5. Antrag auf Planänderung für den

Anleger für verflüssigte Gase mit Südhafen-Erweiterung in Stade-Bützfleth

Erläuterungsbericht

Cuxhaven, den 26.04.2023

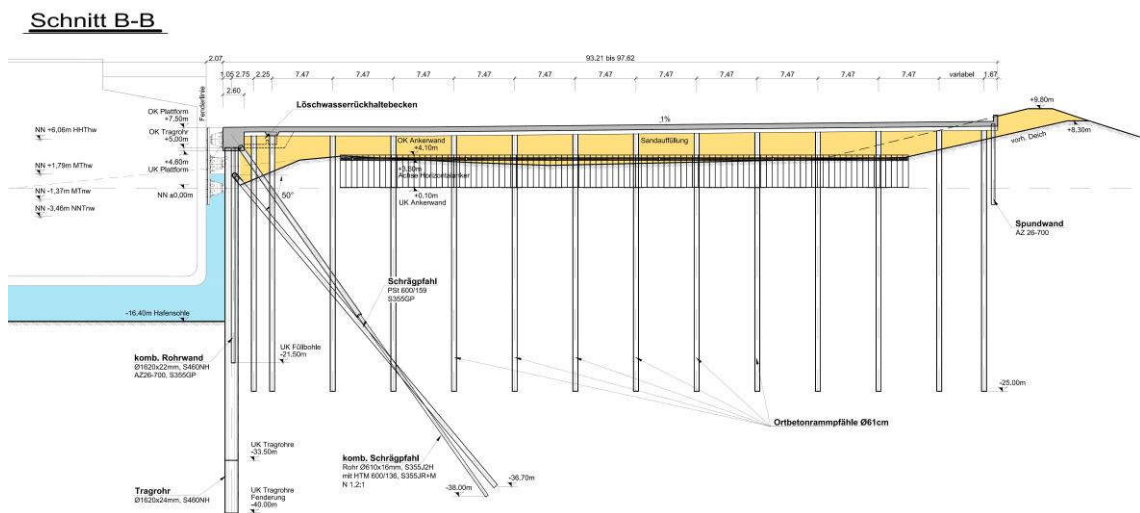
Die Stahlspundwände werden bis auf die hafenseitige Abschlusswand des Löschkopfes und die Pollerböcke ohne Schrägpfahlverankerung hergestellt. Der Korrosionsschutz aus Beschichtung und Kathodischer Korrosionsschutzanlage entfällt. Die Profile ändern sich dadurch. Durch diese Änderungen verkürzt sich die Bauzeit.

Die Betonfahrbahn auf der Querwand und der begehbare Betonholm auf der Längswand werden durch begehbare Stahlstege (nicht befahrbar) ersetzt.

Die Dalben zum Schutz der wegfallenden Schrägpfähle der Längswand entfallen, wodurch sich die nutzbare Hafenbreite um 11 m erweitert - siehe Absatz Schutz-dalben.

Anlage 10ax: Grundriss SHE - Details

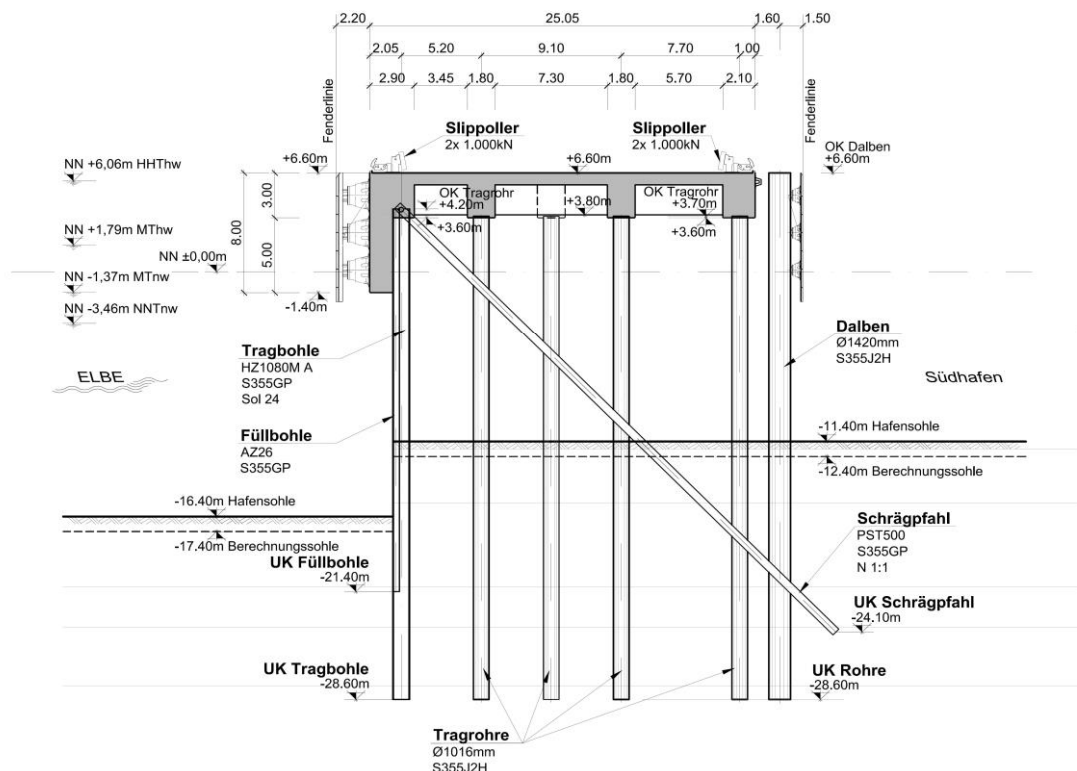
Die Konstruktion des Anlegers entspricht der ursprünglichen Planung. Es werden jedoch erheblich weniger Abbrucharbeiten vorgenommen.

Nach Abbruch eines Anlegerteils ~~des gesamten Anlegerteils~~ südlich des LK I verläuft die ~~neue verlängerte~~ rückverankerte Spundwand über 232 m in gerader Linie bis zum südlichen Ende des neuen LK II. Darüber hinaus wird sie über 132 m als Leitwand in gebogener Linie bis zum Molenkopf weitergeführt, so wie sie in alter Form zur optimalen Stromführung gestaltet war. Der abschließende Molenkopf besteht ebenfalls aus Spundwandprofilen in Form einer Kreiszelle.

Die elbseitige Spundwand mit Schrägpfählen südlich des LK I bleibt über rd. 155 m voll erhalten. Der neue Spundwandbereich von rd. 208 m Länge schließt hieran mit einer Überlappung von rd. 5 m an, außerdem der Molenkopf.

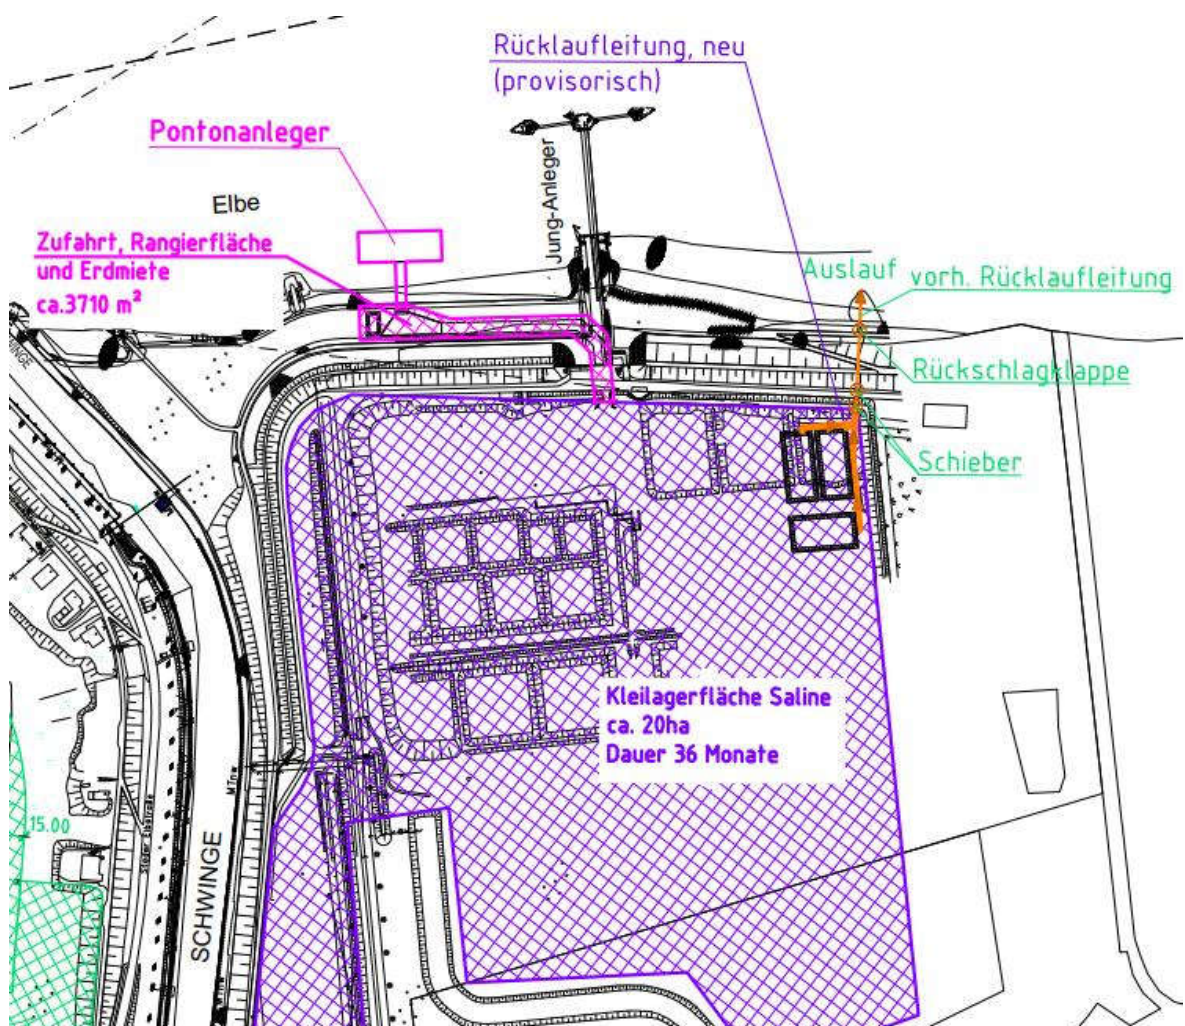
An Stelle des Kleilagers Ruthenstrom mit Deichüberfahrt wird nun das Kleilager Saline mitbeantragt.

Da die Kleilagerung am Ruthenstrom auf erheblichen Widerstand aus der Bevölkerung stieß, soll der aus der Hafenvertiefung gewonnene Klei (ca. 1,1 Mio. m³) nun zum überwiegenden Teil auf einer 20 ha großen Fläche der alten Saline südlich der Schwingemündung, welche vorher nicht zur Verfügung stand, gelagert werden (**Anlage 15aq**). Dies unterstützt den dringenden Bedarf der Deichverbände Altes Land 1. und 2. Meile nach Kleiboden für die kommende Deicherhöhung, wo er für die Deckschicht benötigt wird.

Anlage 15q: Lageplan temporär genutzte Flächen – Kleilager Saline

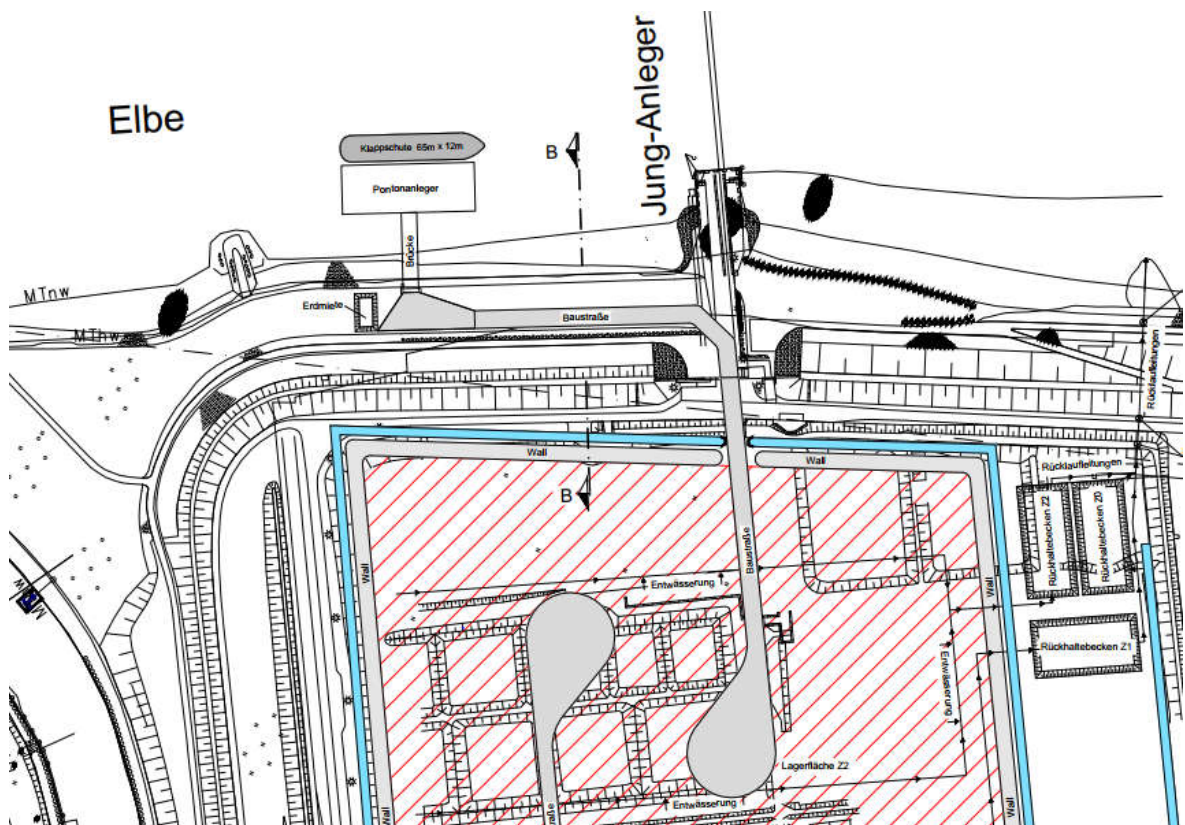
Pontonanleger Elbe: Die kalkulierte Kleiumschlagsmenge von 6.200 m³/Tag wird am Saline-Anleger nicht erreicht. Die Zufahrt in die Schwinge ist aufgrund der starken Elbströmung und den beengten Verhältnissen in der Schwinge schwieriger, als zuvor vermutet. Außerdem ist mit weiteren Behinderungen durch zunehmenden privaten Schiffsverkehr von und zu den Jachthäfen zu rechnen. Eine Steigerung der vorhandenen Umschlagsleistung von max. 3.500 m³/Tag ist deshalb dort nicht umsetzbar. Eine Leistungssteigerung, den der enge Zeitplan erfordert, muss für die Bauzeit durch einen zusätzlichen Pontonanleger am Elbufer (Strom-Kilometer 654,6) erfolgen.
